CONSTANCIA DE NOTIFICACIÓN MEDIANTE PUBLICACIÓN DE AVISO

Auto No. 9674 del 02 de octubre de 2020

AUTO N° **09674**

“Por el cual se ordena el archivo de la solicitud de Licencia Ambiental iniciada a través del Auto 0892 del 8 de marzo de 2019 y se toman otras determinaciones”

Figura 4-1 Pasos y Aspectos Considerados para la Definición y Delimitación del Área de Influencia

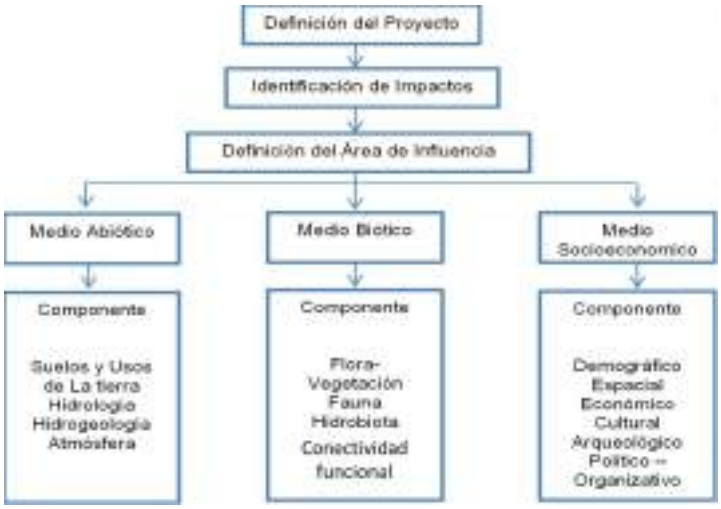
Distinto a lo planteado por la sociedad, se encuentra que la afectación no solo está determinada por la modificación de 161,97 ha de cobertura vegetal, sino que las actividades (en las etapas de operación y cierre) que generan impacto sobre los cuerpos de agua y aumentan el tránsito en las vías, intervienen de manera directa y permanente sobre las condiciones del entorno, lo cual hace que el hábitat genere modificaciones, y por ende la estructura y función de los elementos que propician la conectividad ecológica.

En concordancia con lo anterior, dadas las debilidades en los análisis efectuados, existe un alto grado de incertidumbre en cuanto a los cambios en la composición y funcionalidad de los ecosistemas para evaluar la respuesta real del desplazamiento de las especies y la calidad de hábitat por la modificación en los ecosistemas presentes en el área. En este sentido no se tiene un planteamiento certero para el manejo del impacto, su escala de manifestación y su interacción con otros componentes que define la integridad ecológica, considerando adicionalmente, que los resultados obtenidos no representan la realidad actual de la región en cuanto al atributo de conectividad ecológica, lo cual lleva a cuestionar la trascendencia y el dominio del impacto, y como consecuencia, la delimitación actual del área de influencia.

Figura 7-1 Tramos de Cauce donde se Presenta Disminución del Flujo Base

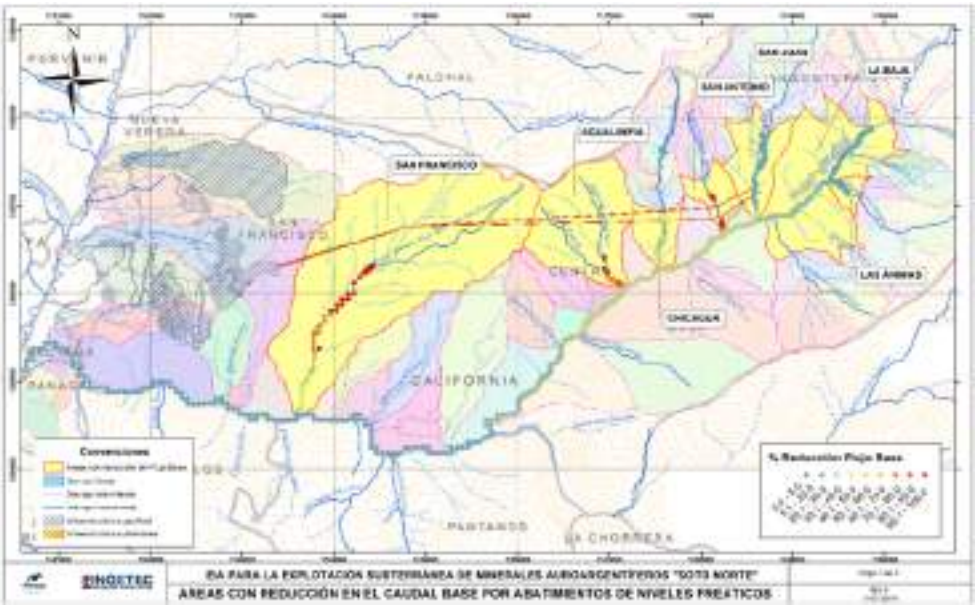
no analiza lo que representa la reducción del caudal base en los diferentes meses del año o en condiciones extremas como puede ser la presencia de un fenómeno de El Niño fuerte, o simplemente, durante los meses de menores precipitaciones del año. Tal ausencia de análisis tanto en la evaluación de los impactos como en los planes de manejo ambiental propuestos no permite un pronunciamiento respecto de sobre de la solicitud de la licencia ambiental del proyecto "Soto Norte".
